Gmina Rąbino
Rąbino 27
78-331 Rąbino

Wyjaśnienia do treści SWZ

Dotyczy postępowania o udzielenie zamówienia publicznego pn.: „Przebudowa wraz ze zmianą sposobu użytkowania części budynku szkoły na przedszkole w miejscowości Rąbino” opublikowanego w Biuletynie Zamówień Publicznych nr **2023/BZP 00515198** z dnia 27 listopada 2023 r.

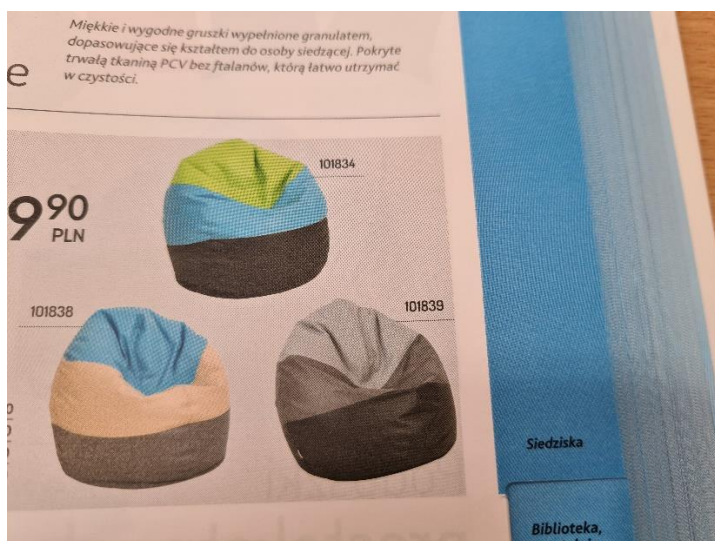
Proszę o precyzyjne zestawienie wyposażenia objętego przedmiotem zamówienia wraz z jego parametrami technicznymi (wymiary, rodzaj, kolorystyka itp.).

Proszę o wskazanie parametrów technicznych mebli potrzebnych do umeblowania poszczególnych sal (oprócz mebli kuchennych), a w szczególności prosimy o podanie ilości szafek, stołów i krzeseł oraz np. wymiarów szafek, grubości blatów, grubości płyt bocznych mebli, koloru, materiałów z jakich

mają być wykonane krzesła dla dzieci oraz dla personelu, pozostałych mebli itp., czyli wszystkich mebli ujętych na rys. nr 4 projektu technicznego.

Zamawiający nie wskazuje rodzaju, konkretnych wymiarów (grubości), kolorów, ewentualnych nazwy lub modeli. Przedstawia jedynie zestawienie mebli do każdej z sal przedszkolnych i przykłady jakie mogą być zaoferowane. Zamawiający sugeruje aby meble i materiały były dedykowane i dopuszczone do użytkowania w placówkach oświatowych.

Proponowane wyposażenie do sali 3-4 latków:

- dywan jednokolorowy - wym. min. 3m/4m
- tablica korkowa – wym. 90/150
- 1 stolik + krzesółka 6 sztuk (4 kpl. , wzrost dzieci 108-121 cm)
- szafa dla nauczyciela na pomoce dydaktyczne (82x39,8x223 cm)
- regał na przybory dla dzieci (dla min. 24-25 dzieci)
- gruszki do siedzenia – waga do 5,8 kg, śr.90 cm, wys.70 cm - 24 szt.
